Asunto: Presentación de aclaraciones - Nota DRCH-AC-1067-16-04-2025
Ref.: EsIA Cat. I Proyecto **GALERAS TORREFACTORAS**

INFORMACIÓN
ACLARATORIA

PROYECTO: GALERAS

TORREFACTORA

Figura No. 1. Planta de trilla – Galera B. Fuente: Planos del proyecto, 2025.

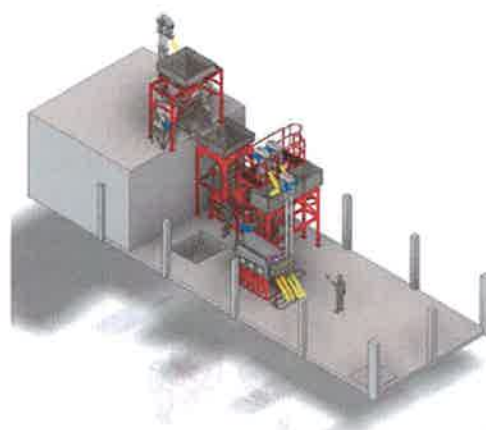
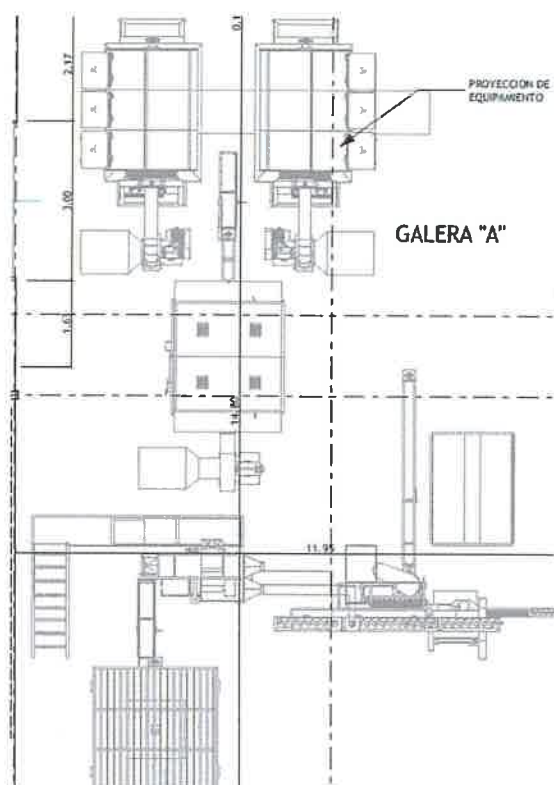
1. Punto 4.3.2.1. Construcción, detallando las actividades que se darán en esta fase, incluyendo infraestructuras a desarrollar, equipos a utilizar, mano de obra (empleos directos e indirectos generados), insumos, servicios básicos requeridos (agua, energía, vías de acceso, transporte público, otros). En la página 21 del EsIA se presenta la siguiente mención "El proyecto *“Galeras Torrefactora”* comprende todas las actividades y obras de construcción necesarias para construir un área para estacionamientos, una cafetería (*caffettan*), y dos galeras para la instalación de una planta de trilla y beneficio de café húmedo”. Al realizar la evaluación del EsIA, no queda claro si dentro del proceso que llevará el café, se utilizará máquinas para el tostado del café, por lo que se solicita:
 - a. Ampliar información referente a la utilización de maquinaria o proceso para el tostado del café.

El proyecto NO contempla el proceso del tostado de café, como se puede evidenciar en los planos del proyecto (pág. No. 164 del EsIA) en las galeras se instalarán la planta de trilla y beneficio de café húmedo.
